Της από **26/04/2024** Τακτικής Συνεδρίασης του Δημοτικού Συμβουλίου του Δήμου Ρόδου

Αριθ. Πρακτικού: **10/26-04-2024** Αριθ. Απόφασης: **142/2024**

ΘΕΜΑ 16^ο : Έγκριση μελέτης πρότασης «Εισόδου - εξόδου» οχημάτων από την Κ.Μ.2510 Γαιών Αφάντου, σε κυρία κοινοτική οδό (ΦΕΚ 207/ΑΑΠ/2-6-2008) που συνδέει τους οικισμούς Αφάντου-Κολύμπια, ιδιοκτησίας Τσαμπίκας Μανέττα για χρήση κατοικιών.

Όλα τα ανωτέρω απεικονίζονται αναλυτικά στο συνημμένο και Θεωρημένο Σχέδιο « εισόδου εξόδου», του Πολιτικού Μηχανικού Παπαβασιλείου Σταύρου (το οποίο δεν θεωρείται από την υπηρεσία μας ως προς την ορθότητα του) αλλά **η θεώρηση αφορά αποκλειστικά και μόνο την «είσοδο – έξοδο» οχημάτων**

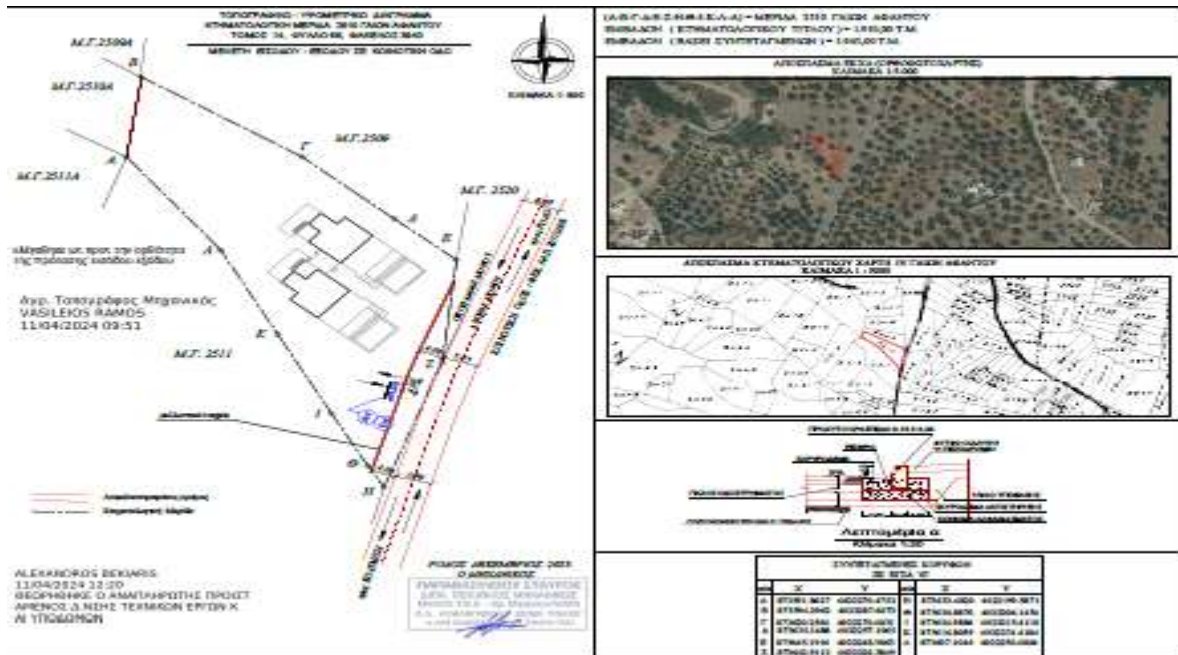
1. Να κατασκευαστεί ένα ενιαίο άνοιγμα εισόδου-εξόδου 4,00 μέτρων.
2. Να τοποθετηθούν οι ρυθμιστικές πινακίδες Ρ-2, Ρ-27 στο σημείο εξόδου
3. Να τοποθετηθεί επαρκής ηλεκτροφωτισμός στα σημεία εισόδου-εξόδου εντός της Κ.Μ.2510 Γαιών Αφάντου.
4. Να αποκλειστεί η πρόσβαση οχημάτων στην Κ.Μ.2510 Γαιών Αφάντου από οποιαδήποτε άλλη θέση.

- IV. Να αποκλειστεί η πρόσβαση οχημάτων από και προς την Κ.Μ.2510 Γαιών Αφάντου από οποιαδήποτε άλλη θέση. Η μοναδική πρόσβαση των οχημάτων της κτηματολογικής μερίδας με την οδό θα πρέπει να γίνεται με αυτήν που φαίνεται στο θεωρημένο συνημμένο σχέδιο **που συνοδεύει το παρόν έγγραφο της Διεύθυνσης Τεχνικών Έργων και Υποδομών**.

Όλα τα ανωτέρω απεικονίζονται αναλυτικά στο συνημμένο και Θεωρημένο Σχέδιο « εισόδου εξόδου», του Πολιτικού Μηχανικού Παπαβασιλείου Σταύρου (το οποίο δεν θεωρείται από την υπηρεσία μας ως προς την ορθότητα του) αλλά

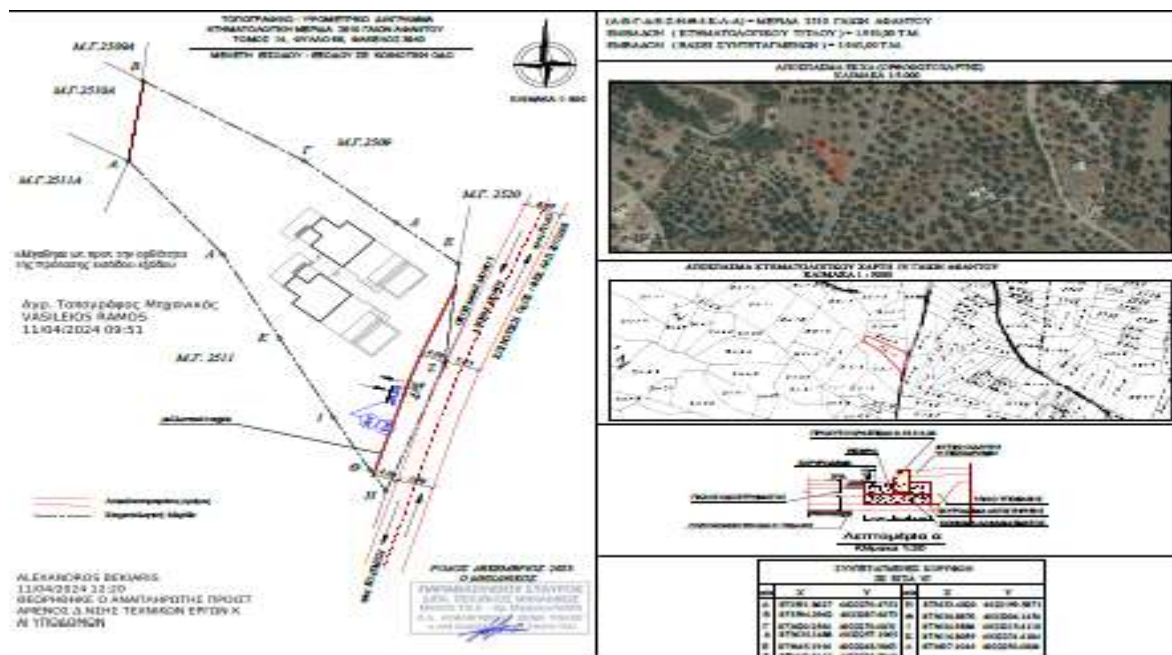
1. Να κατασκευαστεί ένα ενιαίο άνοιγμα εισόδου-εξόδου 4,00 μέτρων.
2. Να τοποθετηθούν οι ρυθμιστικές πινακίδες Ρ-2, Ρ-27 στο σημείο εξόδου
3. Να τοποθετηθεί επαρκής ηλεκτροφωτισμός στα σημεία εισόδου-εξόδου εντός της Κ.Μ.2510 Γαιών Αφάντου.
4. Να αποκλειστεί η πρόσβαση οχημάτων στην Κ.Μ.2510 Γαιών Αφάντου από οποιαδήποτε άλλη θέση.

- IV. Να αποκλειστεί η πρόσβαση οχημάτων από και προς την Κ.Μ.2510 Γαιών Αφάντου από οποιαδήποτε άλλη θέση. Η μοναδική πρόσβαση των οχημάτων της κτηματολογικής μερίδας με την οδό θα πρέπει να γίνεται με αυτήν που φαίνεται στο θεωρημένο συνημμένο σχέδιο **που συνοδεύει το παρόν έγγραφο της Διεύθυνσης Τεχνικών Έργων και Υποδομών**.
